Przebudowa holi wejściowego i pomieszczeń lobby
Przebudowa w Szpitalu Ginekologiczno-Położniczym
i Noworodków w Opolu

RZUT PARTERU- RYS. UZUPELNIAJĄCY -
STOLARKA DRZWIOWA

PTW-02

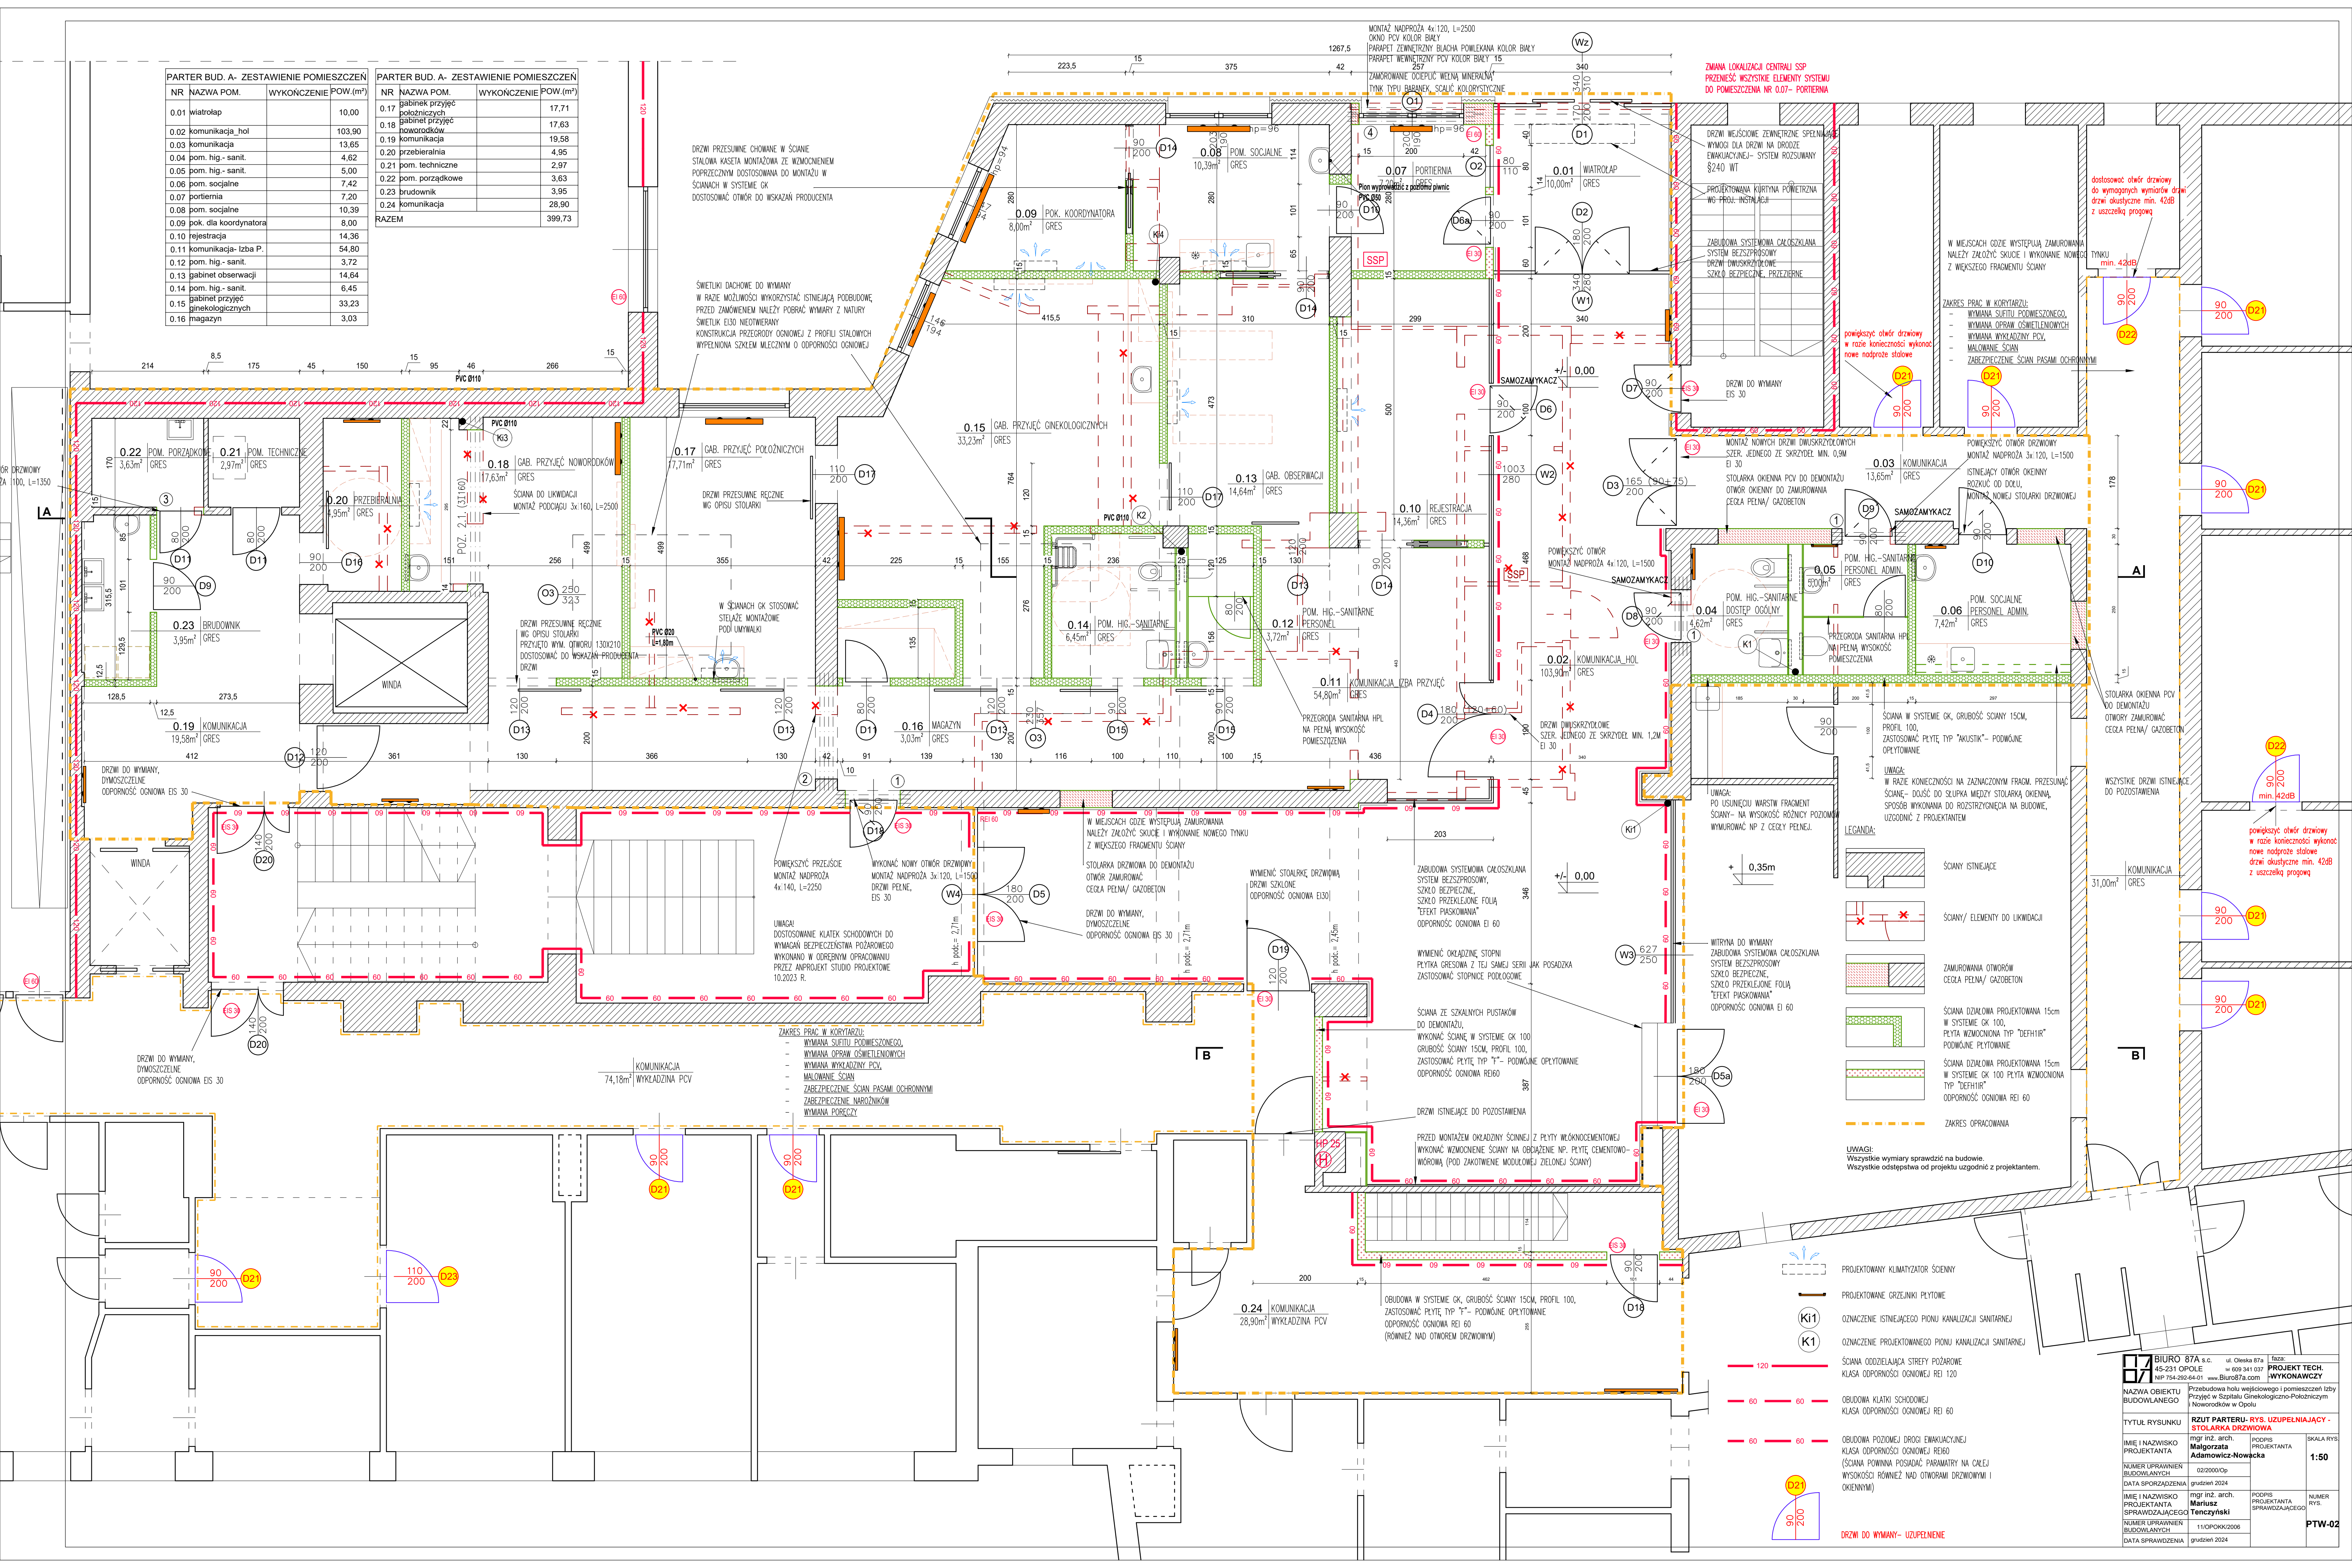
ZMIANA LOKALIZACJI CENTRALI SSP
PRZENIESZ WSZYSTKIE ELEMENTY SYSTEMU
DO POMIESZCZENIA NR 0.07- PORTIERNIA

POWIEKSZŲ OTWÓR DRZWIOWY
W RAZIE KONIECZNOŚCI WYKONAĆ
NOWE PODPROŻE STOLARKI

POWIEKSZŲ OTWÓR DRZWIOWY
W RAZIE KONIECZNOŚCI WYKONAĆ
NOWE PODPROŻE STOLARKI

POWIEKSZŲ OTWÓR DRZWIOWY
W RAZIE KONIECZNOŚCI WYKONAĆ
NOWE PODPROŻE STOLARKI

POWIEKSZŲ OTWÓR DRZWIOWY
W RAZIE KONIECZNOŚCI WYKONAĆ
NOWE PODPROŻE STOLARKI

POWIEKSZŲ OTWÓR DRZWIOWY
W RAZIE KONIECZNOŚCI WYKONAĆ
NOWE PODPROŻE STOLARKI

POWIEKSZŲ OTWÓR DRZWIOWY
W RAZIE KONIECZNOŚCI WYKONAĆ
NOWE PODPROŻE STOLARKI

POWIEKSZŲ OTWÓR DRZWIOWY
W RAZIE KONIECZNOŚCI WYKONAĆ
NOWE PODPROŻE STOLARKI

POWIEKSZŲ OTWÓR DRZWIOWY
W RAZIE KONIECZNOŚCI WYKONAĆ
NOWE PODPROŻE STOLARKI

POWIEKSZŲ OTWÓR DRZWIOWY
W RAZIE KONIECZNOŚCI WYKONAĆ
NOWE PODPROŻE STOLARKI

POWIEKSZŲ OTWÓR DRZWIOWY
W RAZIE KONIECZNOŚCI WYKONAĆ
NOWE PODPROŻE STOLARKI

POWIEKSZŲ OTWÓR DRZWIOWY
W RAZIE KONIECZNOŚCI WYKONAĆ
NOWE PODPROŻE STOLARKI

POWIEKSZŲ OTWÓR DRZWIOWY
W RAZIE KONIECZNOŚCI WYKONAĆ
NOWE PODPROŻE STOLARKI

POWIEKSZŲ OTWÓR DRZWIOWY
W RAZIE KONIECZNOŚCI WYKONAĆ
NOWE PODPROŻE STOLARKI
